AGRALE	ALTERAÇÃO DE ENGENHARIA INTRODUZIDA NA LINHA DE MONTAGEM	N.º 043

Código dos produtos:		8013.100.008.00.7		
		BX 6180 C/K 45

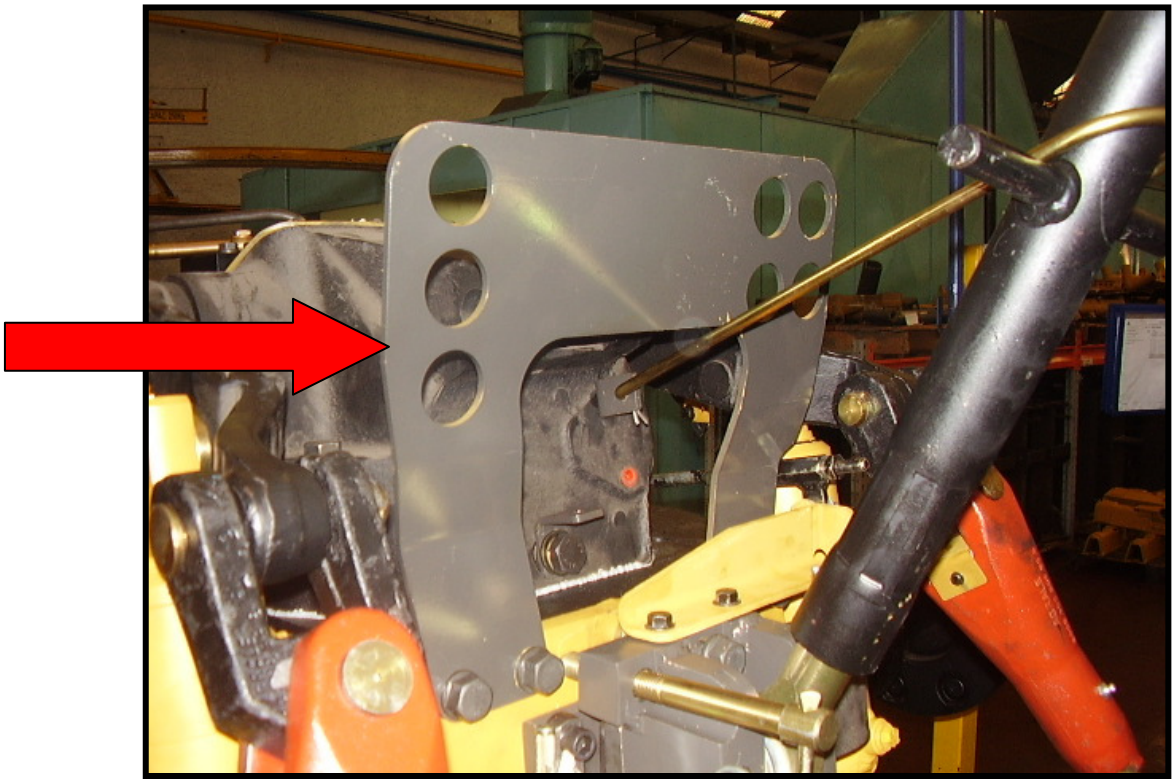
CÓDIGO	DESCRIÇÃO	QNT	Estágio	Esgotar	
				Sim	Não
8013.108.398.00.4	SUPORTE ENGATE RAPIDO	01	03°	X	
8013.108.399.00.2	SUPORTE ENGATE RAPIDO	01	03°	X

CÓDIGO	DESCRIÇÃO	QNT	Estágio
8013.108.513.00.8	SUPORTE ENGATE RAPIDO	01	03°

OBSERVAÇÃO: MELHORAMENTO TÉCNICO; MELHORAR ASPECTO VISUAL E EVITAR INTERFERÊNCIA COM A HASTE DA SENSIBILIDADE.
